Meylan, le 21 mars 2017

URGENT - ACTION DE SECURITE	
A l'attention des Biologistes-Responsables, des Directeurs des Etablissements de Santé et des Correspondants locaux de Réactovigilance	
Dossier réf. Roche :	SBN-CPS-2017-005
Produits concernés :	Aiguille échantillon Réf. 04547241001 pour module c 501/502 Aiguille échantillon Réf. 05899427001 pour cobas c 311 Aiguille échantillon Réf. 04945794001 pour module c 701 et ISE

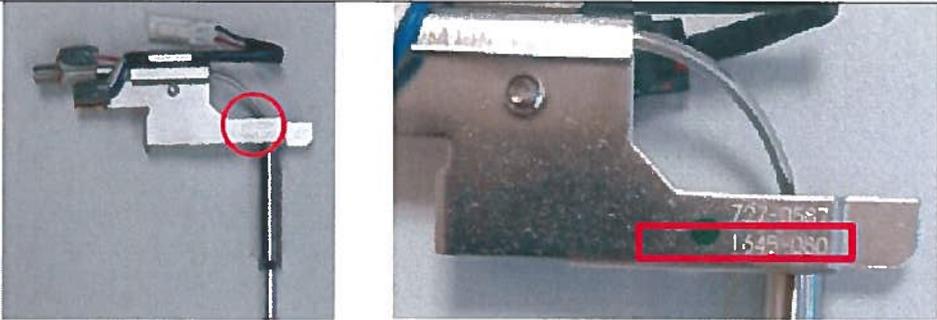
- **Une nouvelle référence est progressivement mise en place pour les 3 types d'aiguilles échantillon :**

NB : Si un point jaune est présent sur le connecteur de l'aiguille échantillon, alors cette aiguille est déjà équipée du nouveau connecteur et elle est conforme même s'il s'agit d'une « ancienne » référence.

- **Si un repère jaune** est présent sur le connecteur de l'aiguille échantillon, alors cette aiguille est déjà équipée du nouveau connecteur et elle est **conforme**. (voir explications ci-après)
